Ministero della Transizione Ecologica

Parere n. 226 del 18 marzo 2022

Progetto:	<p style="text-align: center;"><i>Parere Tecnico</i></p> <p style="text-align: center;">Istanza di proroga dei termini di validità del provvedimento di VIA D.M. 243 del 07.09.2016, relativo al progetto <i>“Concessione di coltivazione Sant'Alberto. Progetto di realizzazione delle opere per la messa in produzione del pozzo Santa Maddalena 1 dir sito in San Pietro in Casale (BO)”</i>.</p> <p style="text-align: center;"><i>ID_VIP: 7503</i></p>
Proponente:	Società Apennine Energy S.p.A.

Figura 1. Strutture sismogenetiche dell'area del progetto come rilevate al 28 febbraio 2021 dal sito <https://diss.ingv.it/diss330/dissmap.html> di INGV.

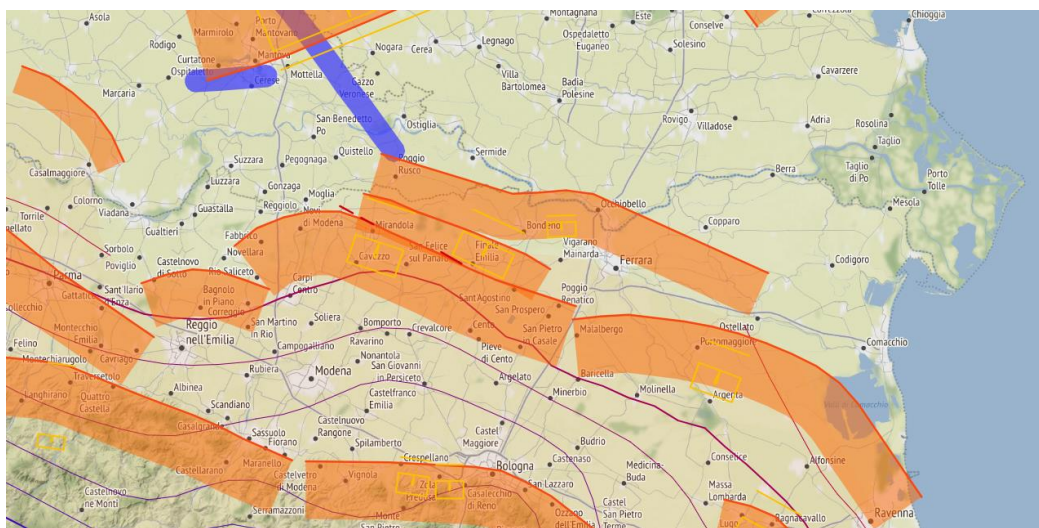
- come si evince dalla mappa **aggiornata al 28 febbraio 2022** (Figura 1) come ricavata dal sito INGV del *Database of Individual Seismogenetic Sources* l'area (San Pietro in Casale) appare attualmente interessata anche dalla presenza della zona di subduzione ITSD002 nominata *Northern Apennines Arc* con profondità minima di 12 km e massima di 20 e associata a terremoti di magnitudo massima di 8.1 (<https://diss.ingv.it/diss330/sources.php?ITSD002>), come indicato dalle note di accompagnamento del DISS 3.3.0 – 2021: *the new release introduces ITSD002, the interface between the Apennines chain*

- il quadro sismo-tettonico dell'area appare cambiato come rilevato dalla mappa del sito INGV del *Database of Individual Seismogenetic Sources* per cui l'area (San Pietro in Casale) ad oggi appare interessata anche dalla presenza della zona di subduzione ITSD002, pur profonda rispetto alla localizzazione del giacimento, zona nominata *Northern Apennines Arc* e associata a terremoti di magnitudo massima di 8.1 (<https://diss.ingv.it/diss330/sources.php?ITSD002>), questo anche alla luce dei recenti risultati riportati nell'articolo a cura di Valensise *et al.*, *Scientific Reports* 12:1827, <https://doi.org/10.1038/s41598-022-05732-8> (Figura 4, localizzazione area del progetto in relazione al ViDEPI project database, <https://www.videpi.com/videpi/videpi.asp>, relativo alla visibilità dei dati afferenti all'attività di esplorazione petrolifera in Italia);

CONDIZIONE n. 2	
Macrofase	ANTE OPERAM
Fase	Progettazione esecutiva
Ambito di applicazione	Aspetti progettuali/gestionali
Oggetto della prescrizione	Relazione di approfondimento del contesto sismotettonico dell'areale alla luce delle variazioni individuate nel <i>Database of Individual Seismogenetic Source</i> e dei risultati riportati in Valensise <i>et al.</i> , 2022.
Termine avvio Verifica Ottemperanza	Prima dell'avvio della fase di cantiere
Ente vigilante	MITE
Enti coinvolti	Regione Emilia-Romagna

Figura 2. Visualizzazione terremoti dal 21/02/2015 al 28/02/2022 (<https://terremoti.ingv.it>)

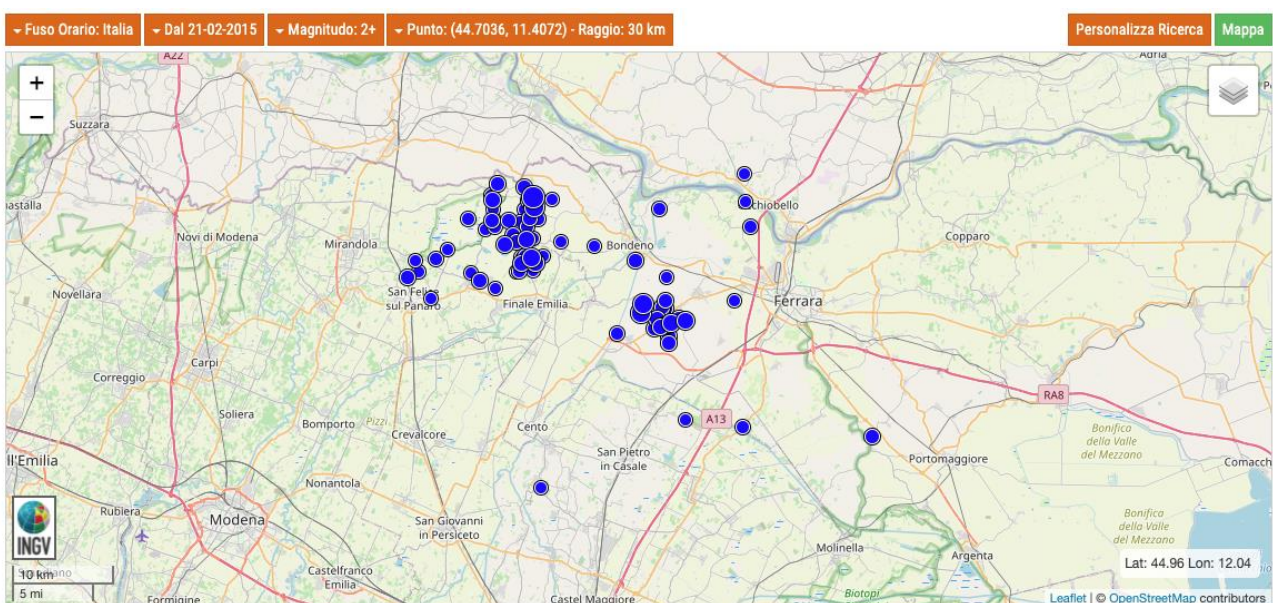
- Il Comune di San Pietro in Casale è classificato sismico in zona 3 (Zona con pericolosità sismica bassa, che può essere soggetta a scuotimenti modesti.) di cui all'ordinanza della Presidenza del Consiglio dei Ministri n. 3274/2003 aggiornata con la Deliberazione della Giunta Regionale dell'Emilia Romagna 1435 del 21 luglio 2003 e con la successiva n.1164 del 23 luglio 2018 a conferma della situazione. Come è stato possibile verificare dal sito di INGV dal 2015 al 28 febbraio 2022 in un areale circolare di 50 km dal Comune di San Pietro in Casale si sono verificati 172 terremoti con magnitudo max di circa 3.5; in un areale circolare di 30 km i terremoti sono risultati 78, con magnitudo massima di circa 3.1 (Figura 2). Dal 2010 i terremoti diventano 1308 tutti localizzati tra Ferrara, Finale Emilia e Mirandola.

Figura 4. Area di progetto inquadrata all'interno del ViDEPI project database.

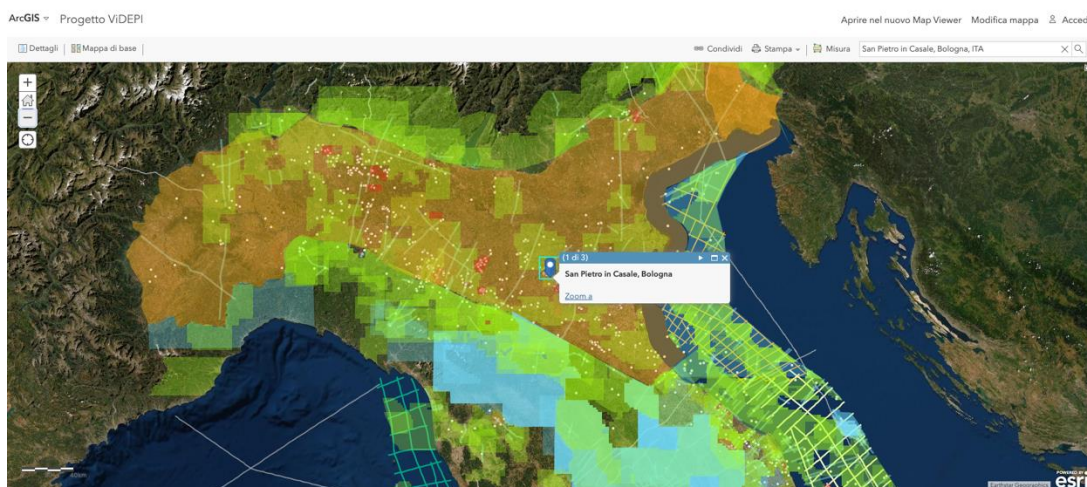
- secondo il PiTESAI (Piano per la Transizione Energetica Sostenibile delle Aree Idonee, Decreto Ministeriale del 28 dicembre 2011) l'area della concessione si trova in larga parte in zona non idonea (colore grigio) per le attività di coltivazione (Figura 5), come rilevabile dal webgis del sito dell'UNMIG.
